**DELIBERAZIONE N° VII / 17643      Seduta del 21 MAG. 2004**

*Oggetto*      PROGETTO PRELIMINARE DEL COLLEGAMENTO AUTOSTRADALE DALMINE - COMO - VARESE - VALICO DEL GAGGIOLO E DELLE OPERE AD ESSO CONNESSE DENOMINATO SISTEMA VIABILISTICO PEDEMONTANO. ESPRESSIONE DEL PARERE REGIONALE AI SENSI DEL D. LGS. 190/2002 (ATTUATIVO DELLA LEGGE 443/01 - LEGGE OBIETTIVO). □ □ OBIETTIVI PROGRAMMATICI: 8.3 "RIQUALIFICAZIONE E POTENZIAMENTO DELLE INFRASTRUTTURE DI TRASPORTO IN LOMBARDIA", 10.2 "INCENTIVAZIONE DELL'UTILIZZO DI STRUMENTI DI PROGRAMMAZIONE TERRITORIALE" □ OBIETTIVO SPECIFICO: 8.3.1 "SVILUPPO DEL SISTEMA AUTOSTRADALE E DELLA GRANDE VIABILITÀ" (PRIORITARIO) OBIETTIVO GESTIONALE: 10.2.2.5 "PROPOSTE DI PROVVEDIMENTI RECANTI VOLONTÀ DI INTESA STATO-REGIONE SU INTERVENTI COMPRESI NELLA PROGRAMMAZIONE TRIENNALE DI CUI AL DPR 383/94 O NEL PROGRAMMA DELLE INFRASTRUTTURE STRATEGICHE DI CUI ALLA LEGGE 443/01 - OBIETTIVO"

TAV.8 ALLEGATO A  
 SVINCOLO DI DESIO E INTERCOMMISSIONE S.S.36

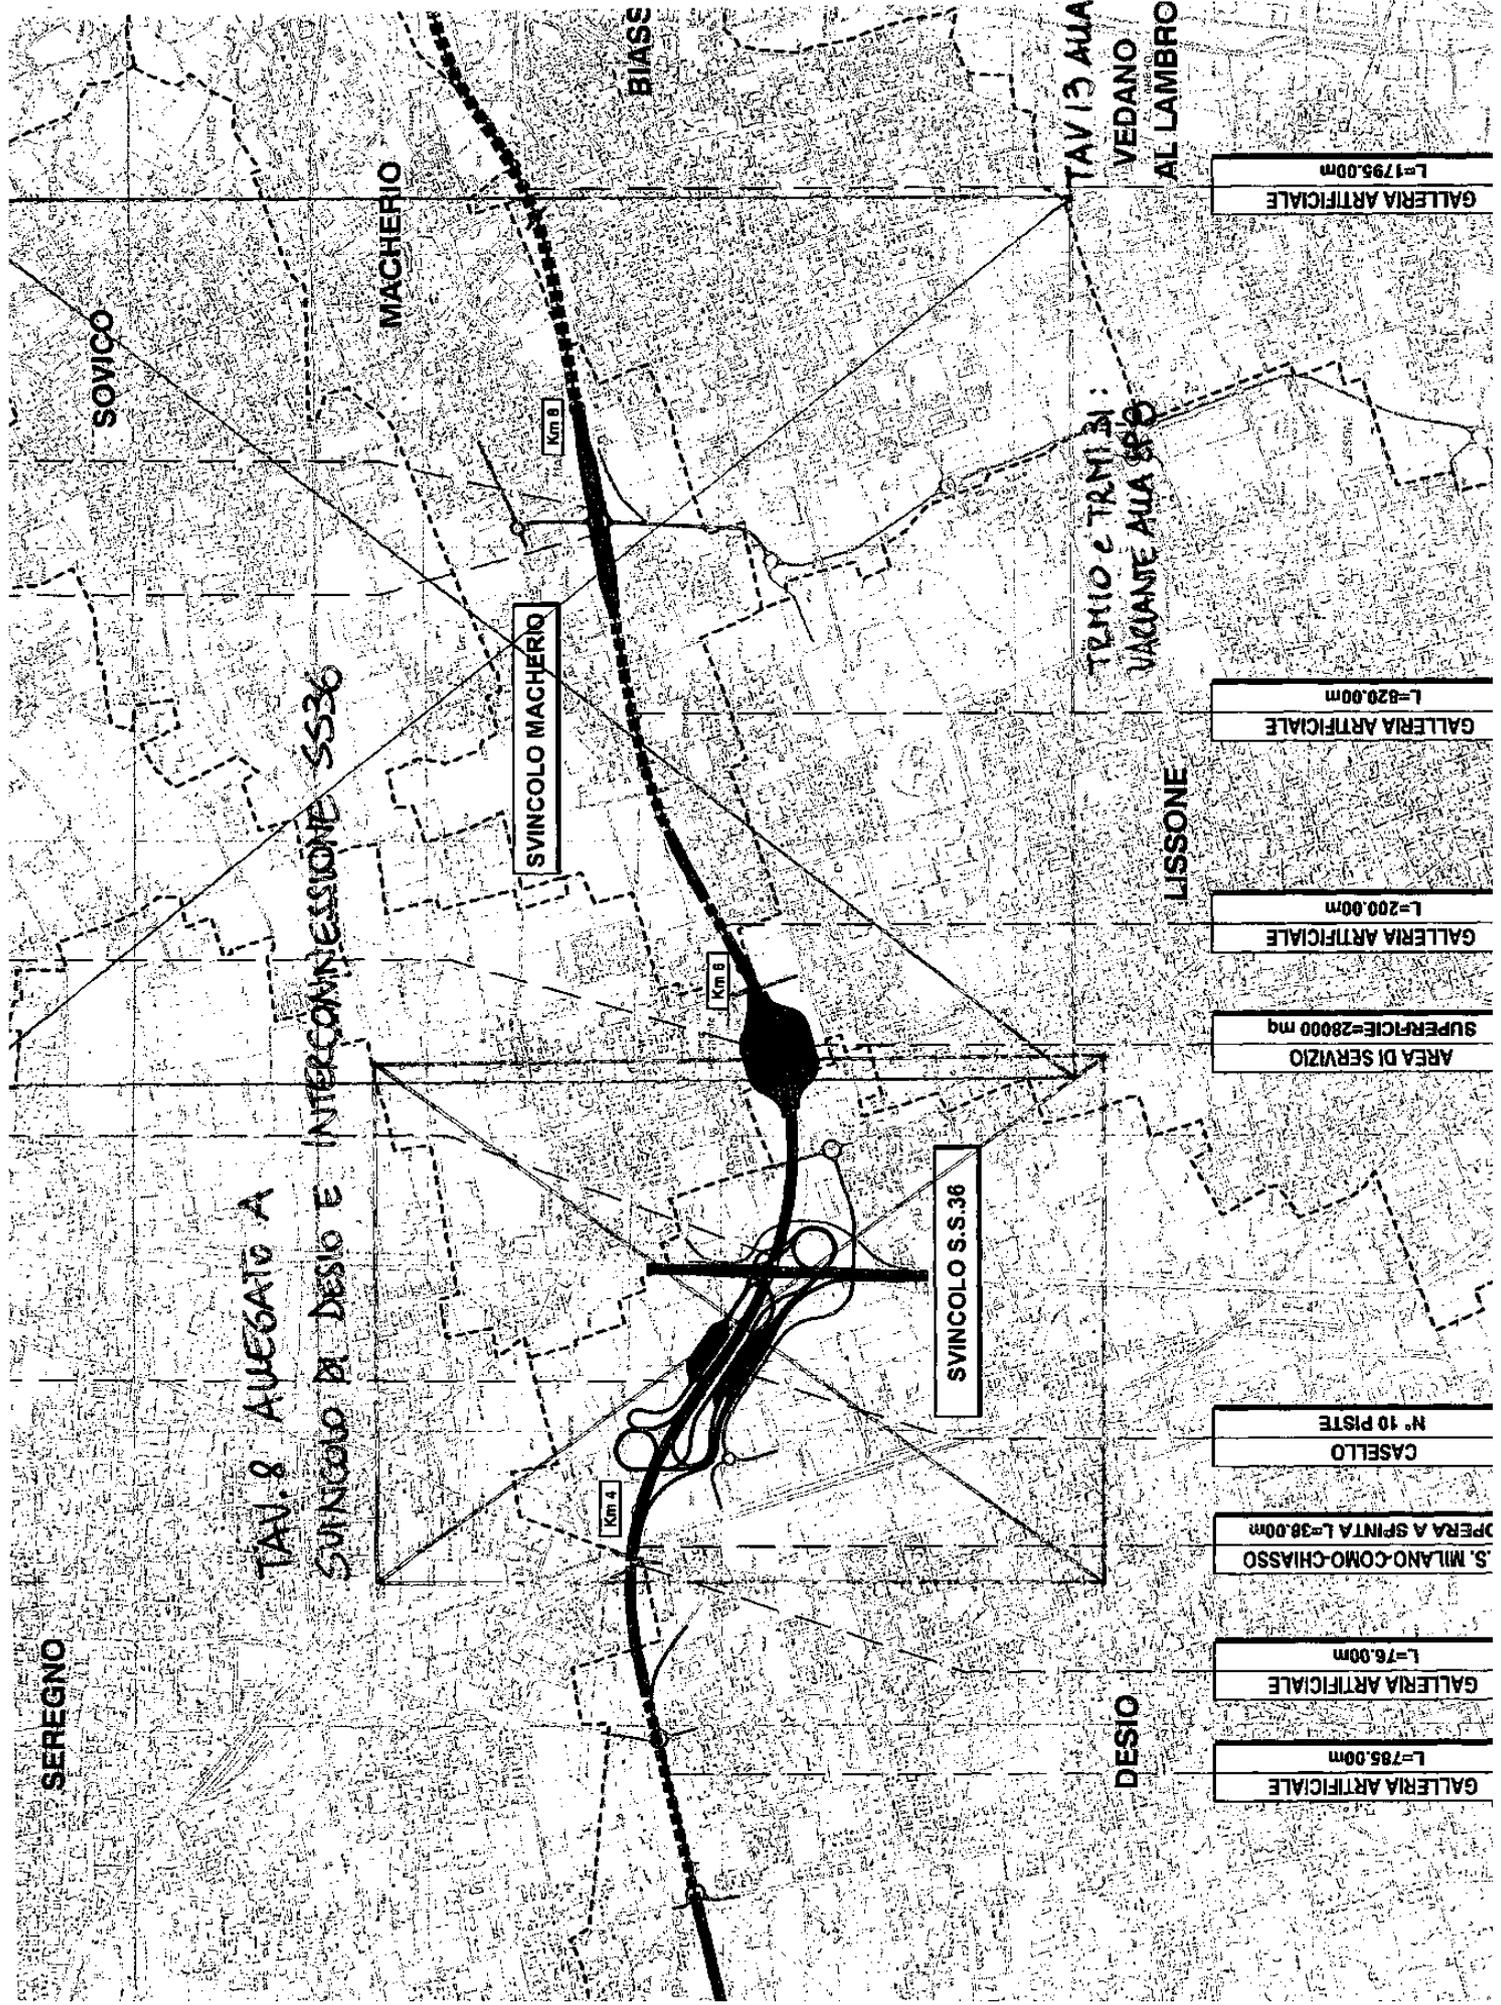
- **Svincolo e casello di Arcore e opere connesse:** lo svincolo e la viabilità connessa, così come proposti, vanno a incidere un'estesa porzione di territorio prettamente agricolo, comportando un notevole spreco di suolo. E' pertanto opportuno studiare un'ipotesi alternativa che accorpi svincolo e casello in un'unica posizione, così come prescritto nell'allegato A e rappresentato nella Tavola 9.

- **Svincolo di Arcore:** al fine di minimizzare i consumi di suolo agricolo, lo svincolo dovrà essere riposizionato più a est, in adiacenza ad aree ambientalmente già compromesse, come da prescrizione in Allegato "A", tavola 9.
